MĚSTSKÁ ČÁST PRAHA-TROJA
ÚŘAD MĚSTSKÉ ČÁSTI

Vyjádření k oznámení záměru „Stavba č. 44595 Lanovka Podbaba-Troja-Bohnice“

Městská část Praha- Troja zasílá vyjádření k oznámení záměru „Stavba č. 44595 Lanovka Podbaba-Troja-Bohnice“ v rámci zjišťovacího řízení podle zákona č. 100/2001 Sb., o posuzování vlivů na životní prostředí, ve znění pozdějších předpisů.

Viditelnost podpěry č. 3, výška 25m nad terémem

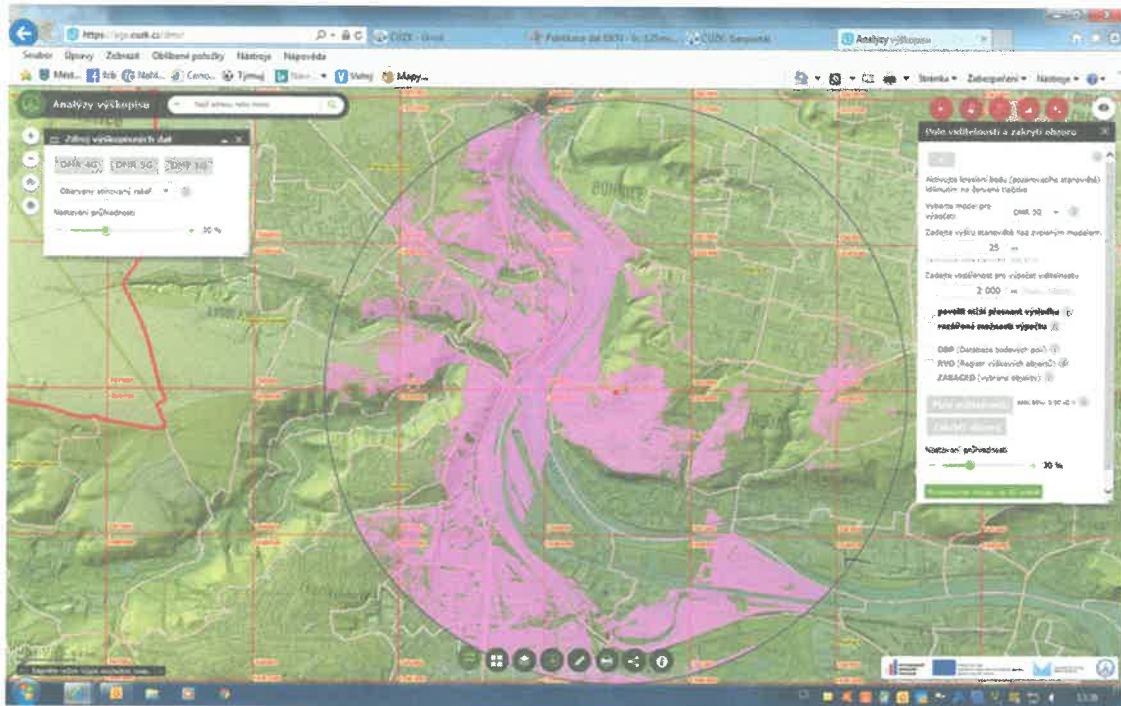
Nesouhlasíme s rozsahem **vymezení potenciálně dotčeného krajinného prostoru**. Kontrolou na geoportálu ČÚZK bylo namátkově ověřeno v případě Mezistanice, podpory 3 resp. 4 (viz. příloha Viditelnost bodů na trase záměru), že rozsah území, které bude viditelné z kabin lanovky a obráceně plocha, ze které bude záměr vnímatelný, je rozsáhlejší než jak je uvedeno na obr. 8 str. 47 záměru.
